PARECER DA COMISSÃO DE AVALIAÇÃO
“Quadruplicação da Linha do Minho, no Troço Contumil – Ermesinde”

COMISSÃO DE AVALIAÇÃO

Extrato, mapa de ruído, L_{den} ,

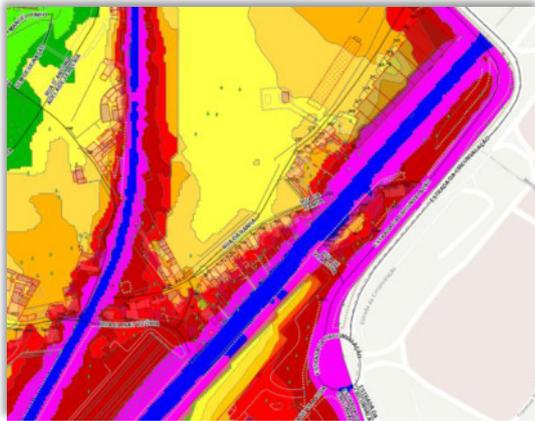
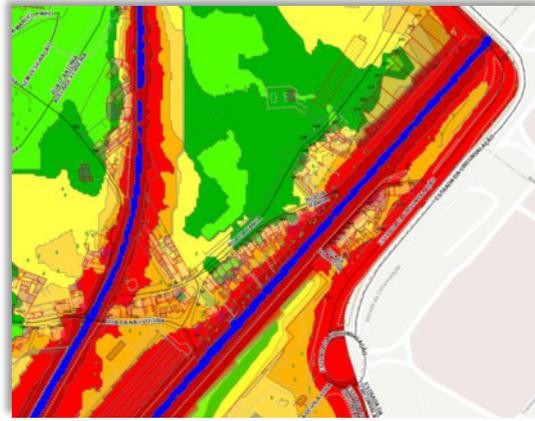
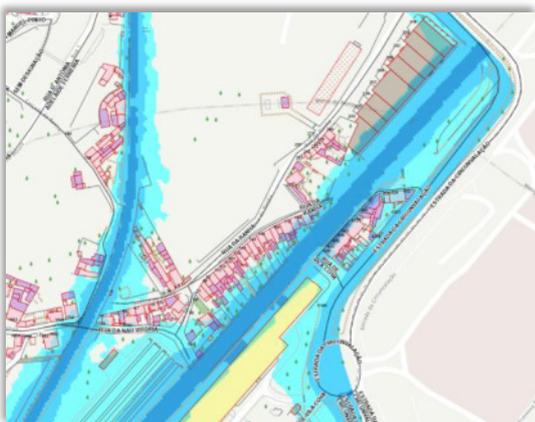
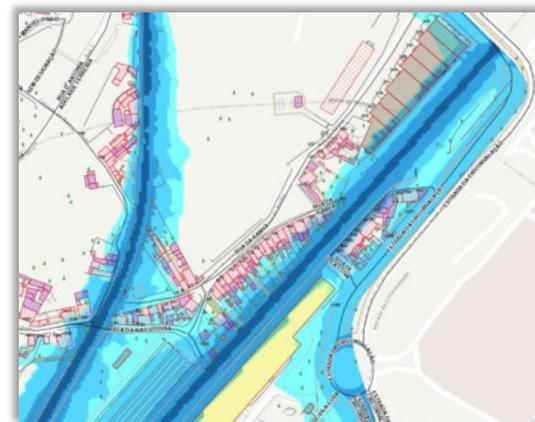
Considerando o argumentário apresentado, não nos parece (salvo melhor opinião) razoável que para a identificação e avaliação dos impactes ambientais relevantes no ambiente sonoro tenha sido mantida a quantificação atual de veículos para o estabelecimento da prospetiva dos níveis sonoros associados à execução do projeto (fase de exploração).

Sendo certo que a intenção estratégia de dinamização da ferrovia associada ao expectável aumento de utilizadores bem como do transporte de mercadorias, será, conseqüentemente linear e previsível a possibilidade de um aumento da circulação do n.º de veículos/comboios.

Importa igualmente salientar a existência de algumas diferenças ao nível dos mapas de ruído do município e os considerados no EIA (sem medidas implementadas). De facto o Mapa Estratégico do Ruído do Município do Porto, considera todas as fontes de ruído, sendo que para a zona em questão o tráfego rodoviário não tem qualquer significado, tal como acontece com os mapas do RS. Acresce que os valores/informação relativa à ferrovia considerada para o cálculo do MER do Município foi fornecida pela Infraestruturas de Portugal – Ferrovia (IP, pelo que se sugere a dissipação de eventuais disparidades.

Figura 1 - Quadruplicação da Linha do Minho, no Troço Contumil - Ermesinde: zona com presença de rede de abastecimento de água (assinalada a vermelho).

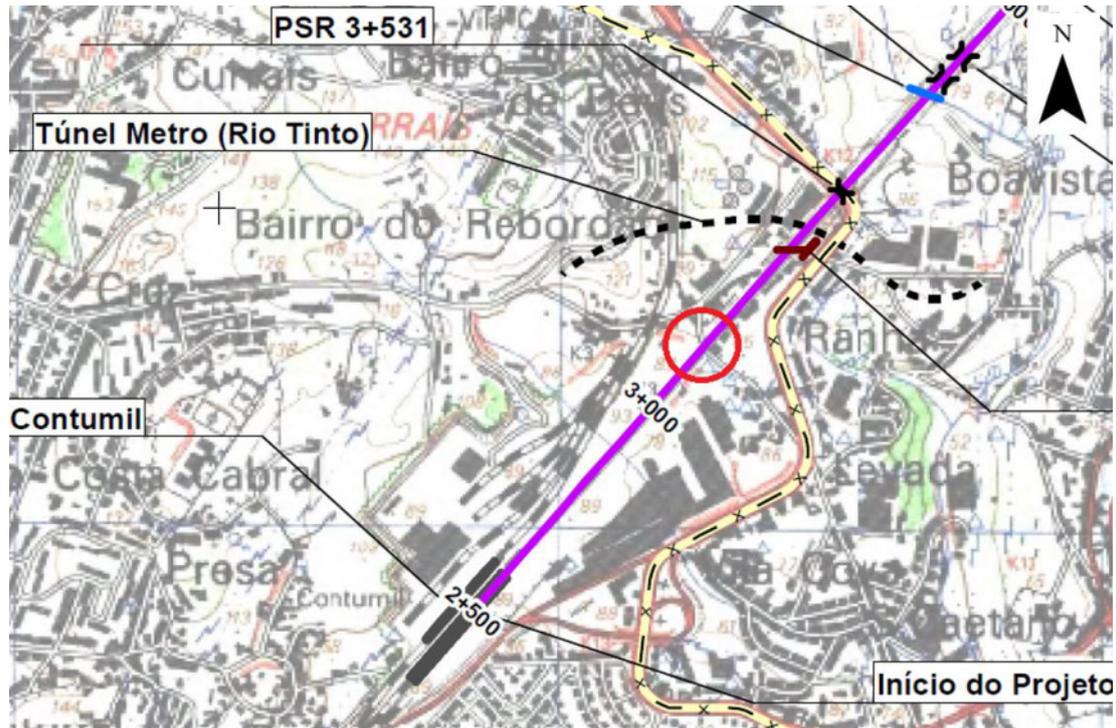
O projeto apresentado coincide com uma conduta distribuidora situada na Rua da Nau Vitória (Figura 1).

Figura 2 - Quadruplicação da Linha do Minho, no Troço Contumil - Ermesinde: zonas com presença de rede de saneamento (assinaladas a vermelho).

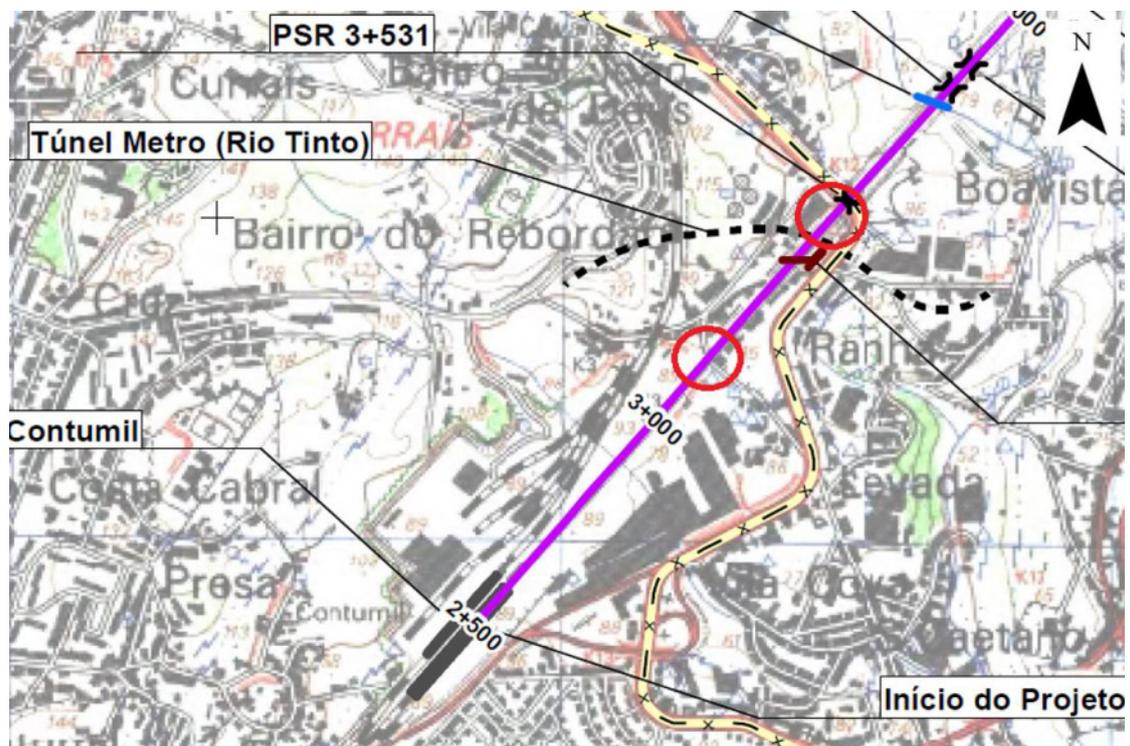
Relativamente à rede de águas residuais domésticas, destaca-se um coletor na Rua da Nau Vitória (profundidade ~5m). Alerta-se ainda para a presença de duas redes – uma sob pressão (coletor geral da zona leste - CGZL) e outra gravítica – junto à passagem superior rodoviária (PSR) da Estrada da Circunvalação – ver Figura 2.

Figura 3 - Quadruplicação da Linha do Minho, no Troço Contumil - Ermesinde: zonas com presença de rede de águas pluviais (assinaladas a vermelho).

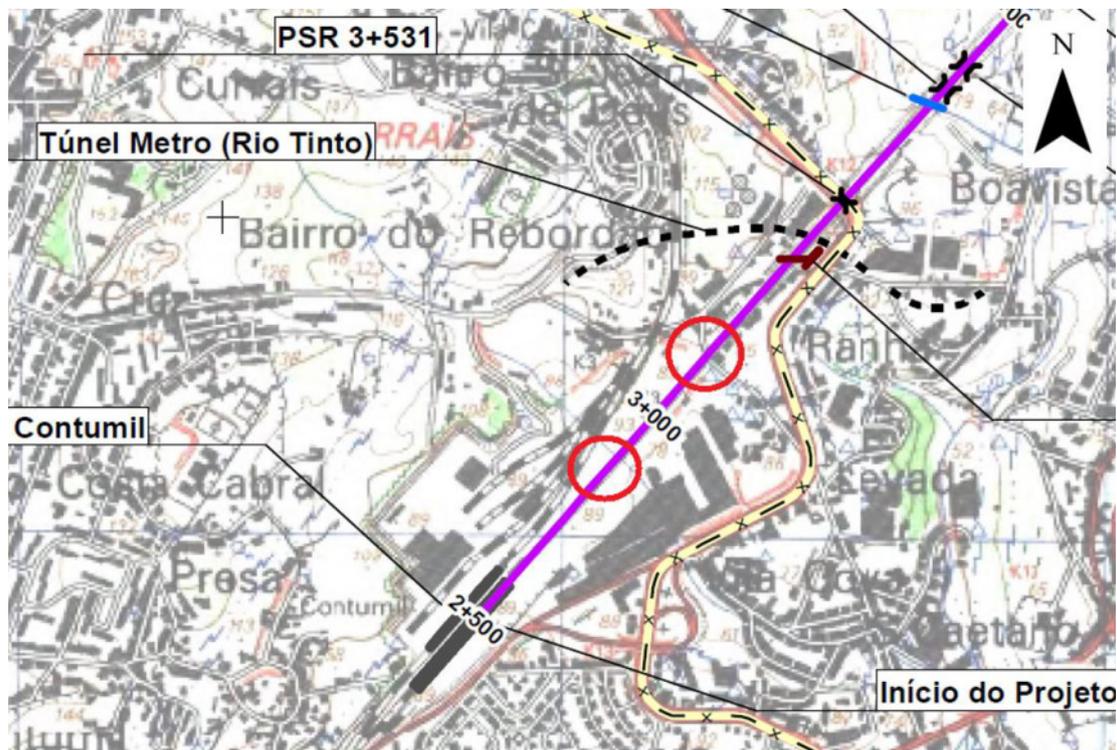
No caso da rede de drenagem de águas residuais pluviais e linhas de água, identifica-se um braço afluente entubado do Rio Tinto - Ribeira de Currais, localizado junto à Rua do Dr. Deniz Jacinto, a uma profundidade elevada (~7m). Nas interferências com estes recursos hídricos, deve ser consultada a Agência Portuguesa do Ambiente (APA), uma vez que é esta a entidade que tutela as linhas de água.

Na Rua da Nau Vitória, destaca-se ainda a presença de uma rede profunda (~5m), bem como de uma tubagem de água de mina, instalada em galeria técnica (Figura 3).
